AUTOVISTORIA PREDIAL

LTVP-2026-JDF-015

Aos Cuidados do Síndico CONDOMINIO JARDIM FLORES Endereço: Rua João Lira, 15 Leblon – Rio de Janeiro - RJ

LAUDO TÉCNICO DE VISTORIA PREDIAL (LTVP)

Foto: Vista geral da cobertura

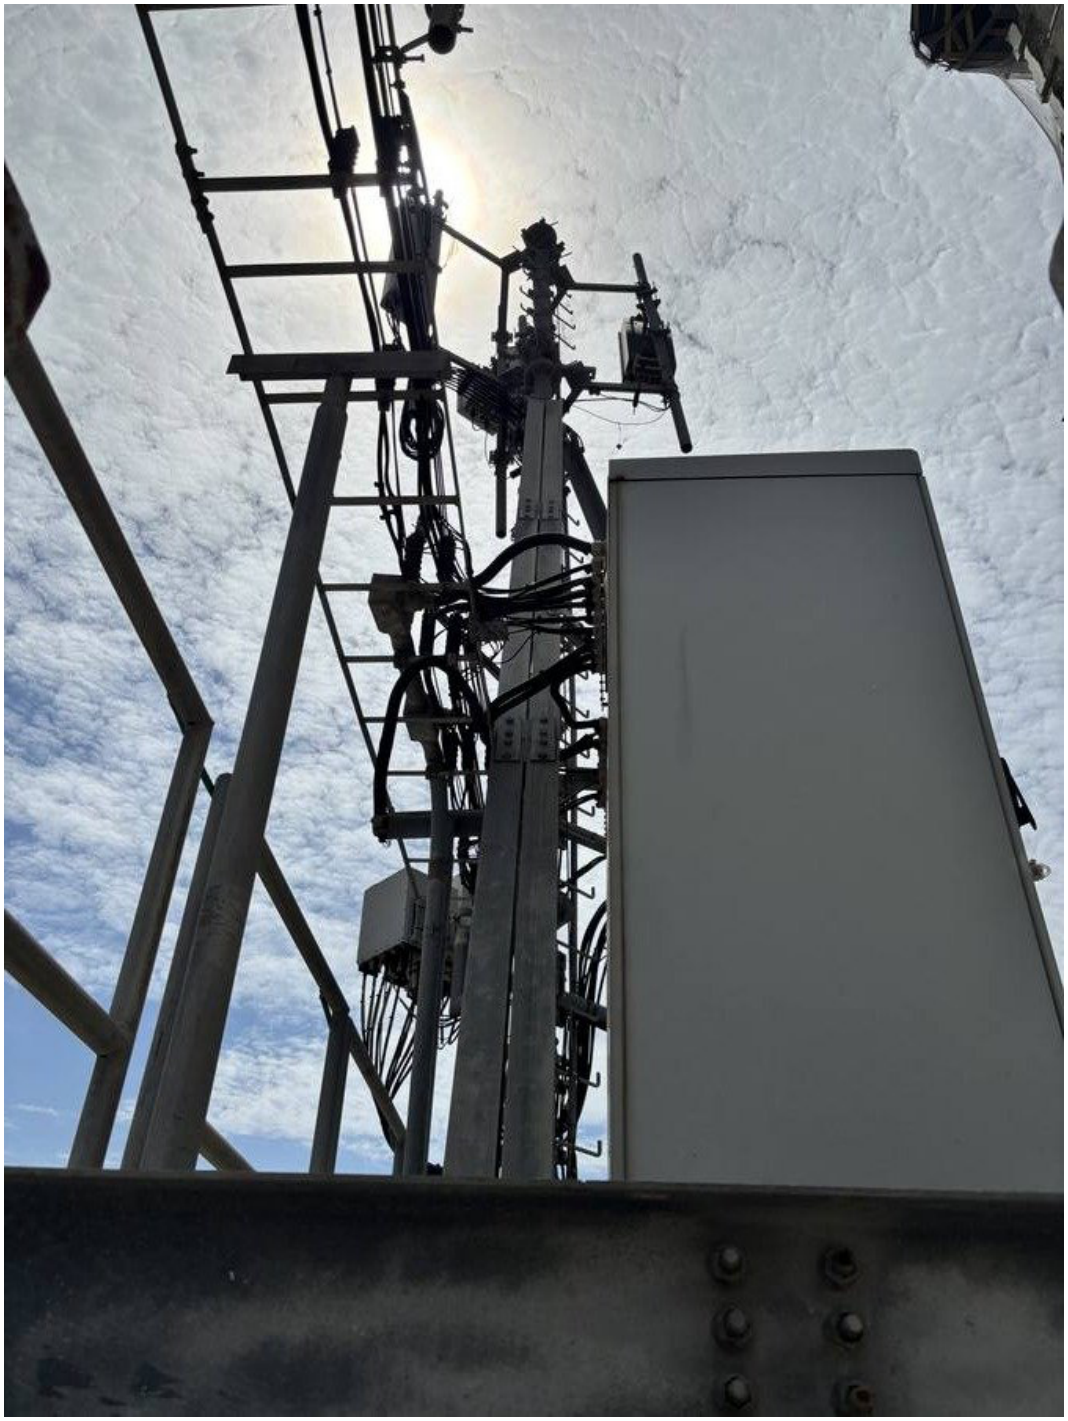
5.1.1 Guarda-corpo — Madeira podre com risco imediato de queda

- Guarda-corpo executado em madeira — material inadequado para ambiente marinho
- No momento da vistoria encontrava-se solto e em estado avançado de apodrecimento
- Diversas seções já colapsaram, com ausência total de proteção nesses trechos
- Durante a vistoria, o estado do guarda-corpo quase causou queda do engenheiro vistoriante
- Acesso à cobertura realizado por escada de marinheiro — fora de norma, vão estreito

Diagnóstico: Proteção coletiva contra queda completamente comprometida. A ausência de guarda-corpo contínuo e resistente configura risco iminente de queda de pessoas do topo da edificação. A escada de marinheiro não atende aos requisitos de acesso seguro à cobertura.

Foto: Infiltração — varanda da cobertura

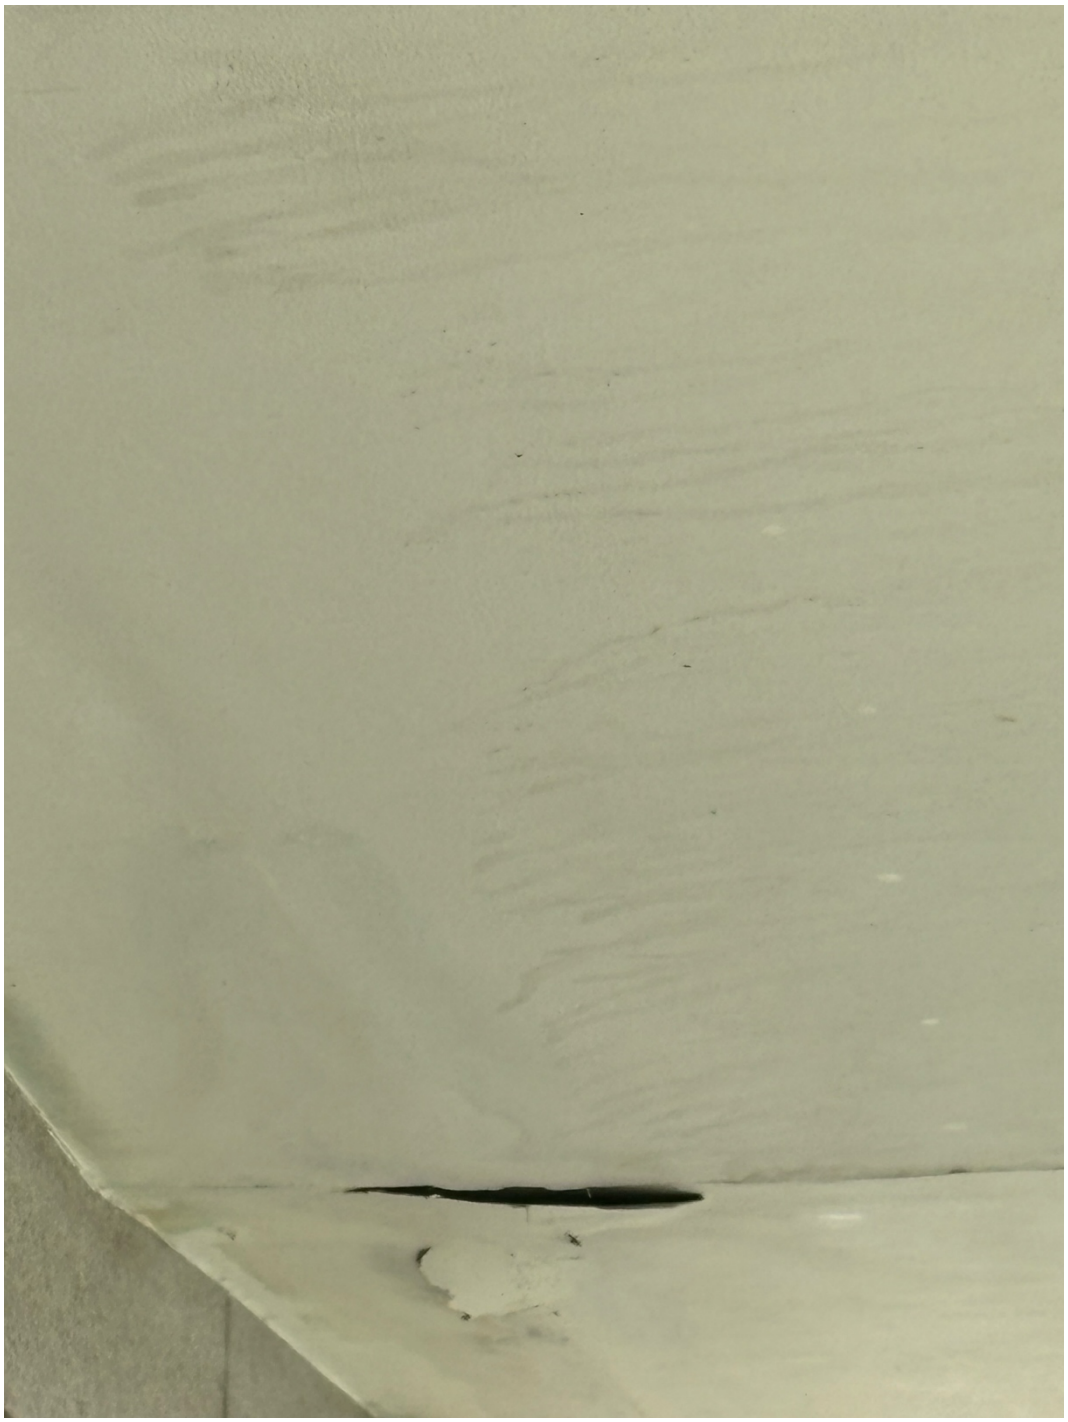
- Múltiplos pontos de infiltração relatados pelos moradores e visualizados durante a vistoria
- Mofo generalizado por todo o apartamento, com concentração nos guarda-roupas
- Guarda-roupas executados em madeira convencional — material inadequado para ambiente marinho com alta umidade
- No momento da vistoria o ar-condicionado central estava desligado

Diagnóstico: A combinação de infiltrações externas (piscina, varanda, janelas) com a desativação do ar-condicionado central cria condição crônica de umidade excessiva. Em imóveis próximos ao mar com sistema de ventilação mecânica centralizada, o ar-condicionado é componente necessário para a habitabilidade — seu desligamento prolongado é causa direta de proliferação de mofo e deterioração de materiais.

> *Recomendação específica: O ar-condicionado central deste apartamento não deve ser desligado. Seu funcionamento contínuo é condição necessária para a correta habitabilidade do imóvel em ambiente marinho.*
